Quito D.M., 17 de diciembre de 2019

**CRITERIO RESPECTO DE LA PROPUESTA DE MODIFICACIÓN DEL CUADRO No. 10  
- CARACTERÍSTICAS Y TIPOS DE VÍAS PÚBLICAS - DE LA ORDENANZA No. 284**

*Dirección Metropolitana de Políticas  
y Planeamiento de la Movilidad  
17.10.2019*

**Figura No. 1**  
Plano No. 9, referencias viales del cuadro No. 10 de la Ordenanza 284 – Proyecto San Patricio

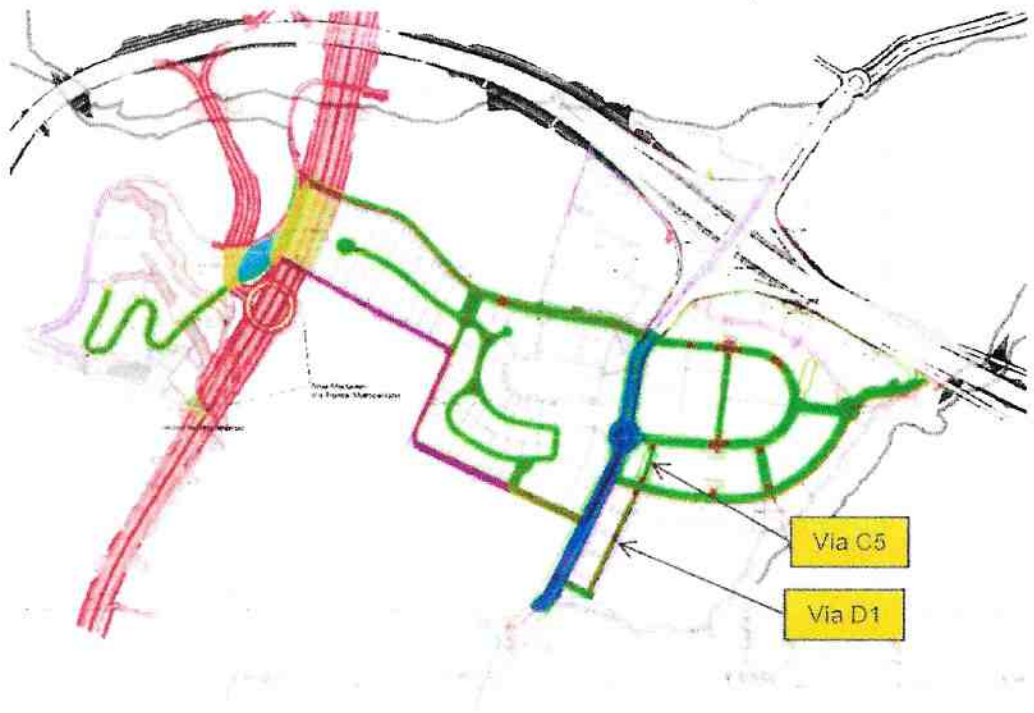
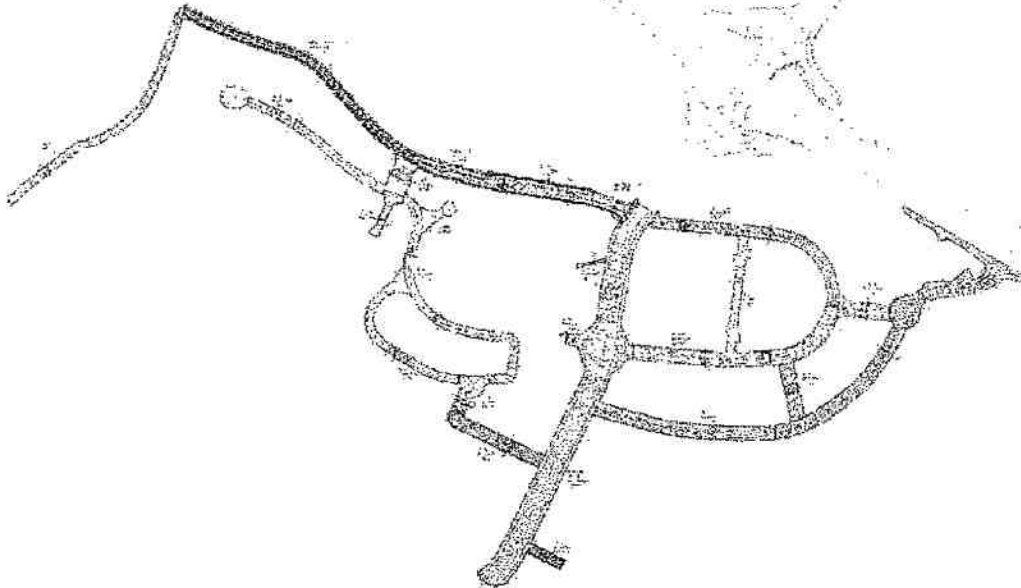
De la comparación entre el plano No. 9 de la Ordenanza 284 y el plano correspondiente al cuadro No. 10 modificado, se determina lo siguiente:

- No existen variaciones en cuanto su trazado se refiere: se mantiene la misma configuración, emplazamiento, jerarquía, conectividad y conformación de intersecciones.
- En general se mantiene la misma asignación de vías públicas con tres características: 1) Vías Públicas "Zonas 30", que tienen la función de proveer la accesibilidad a los diferentes predios del proyecto, es decir son vías de carácter local; 2) Vía Pública al Colegio Spellman, vía de carácter colectora secundaria; y, 3) Vía Pública a Lumbisi (vía semiexpresa) que tiene la función de permitir el tráfico de paso y de interconectar el sistema vial local con el principal para desplazarse hacia otras zonas.

El único caso que se ha identificado como variación entre el plano original de la Ordenanza No. 284 y el propuesto, es la propuesta de eliminación de las Vías C5 y D1, la cual consta como vía pública en el plano original, mientras que en la propuesta aparece como vía privada.

De acuerdo con lo expresado en el análisis precedente en relación con la solicitud efectuado desde la Secretaría de Territorio, Hábitat y Vivienda, se concluye que, desde el punto de vista técnico de la movilidad, la propuesta de corregir el contenido del Cuadro No. 10 correspondiente a la Ordenanza No. 284, es procedente para que se continúe con el proceso de fe de erratas.

Figura No. 3

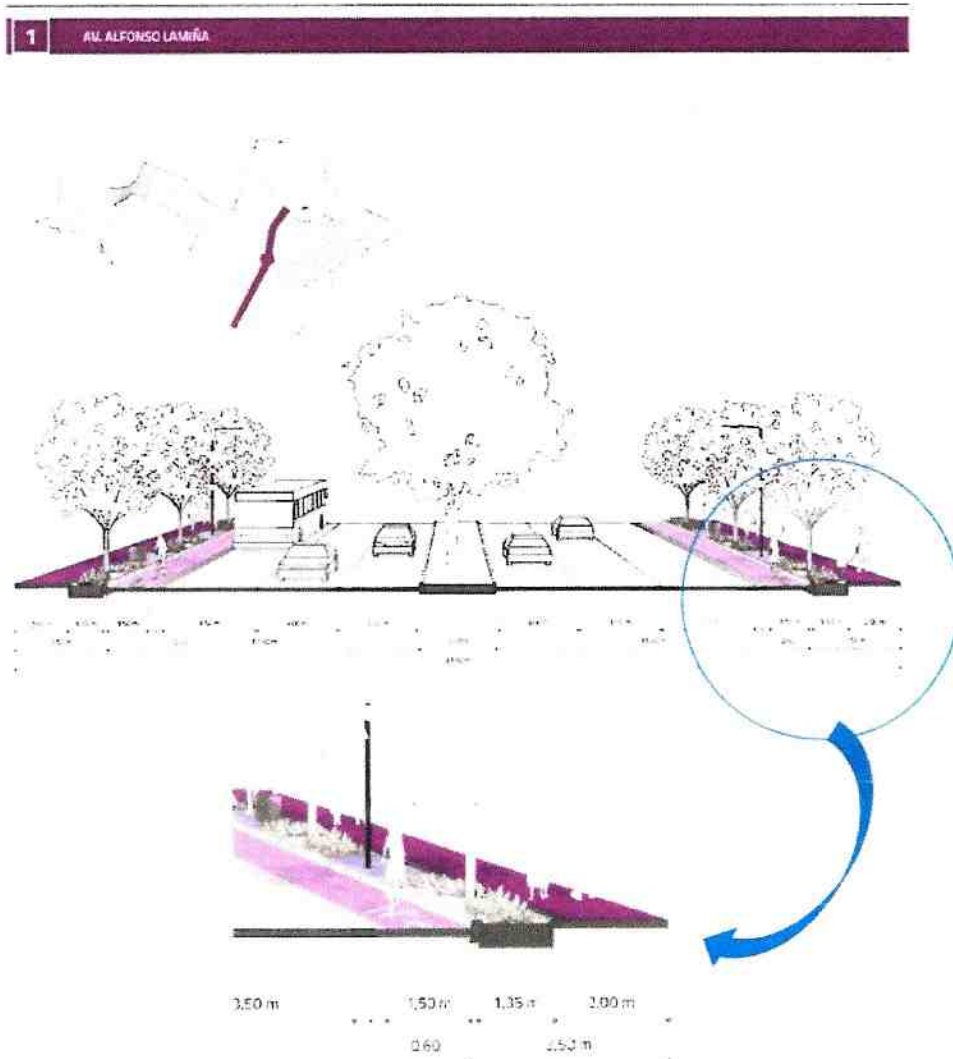
En el cuadro No. 10, tanto el original como el propuesto, en los datos de la calle (avenida) Alfonso Lamiña, el ancho de las ciclovías se las considera como espaldón externo, deducción que se obtiene del detalle gráfico de la sección vial, tal como se muestra a continuación

Con relación a la Av. Alfonso Lamiña, los anchos de los carriles por sentido de circulación corresponden a: 2 carriles de 3,00 m y uno de 3,50 m (carril derecho para circulación de buses o vehículos pesados), así como un carril de ciclovía unidireccional de 1,50 m más la respectiva separación de 0,60 m, sección que corresponde a una tipología de avenida urbana tipo colector principal. Estas dimensiones superan ampliamente a la sección vial original que solo contemplaba dos carriles por sentido. Desde el punto de vista funcional, la sección vial propuesta cumple con los requerimientos de capacidad y velocidad establecida en los cuadros analizados, en el concepto del proyecto y la tipología funcional de vía en el contexto de la jerarquía vial de la red del sector.
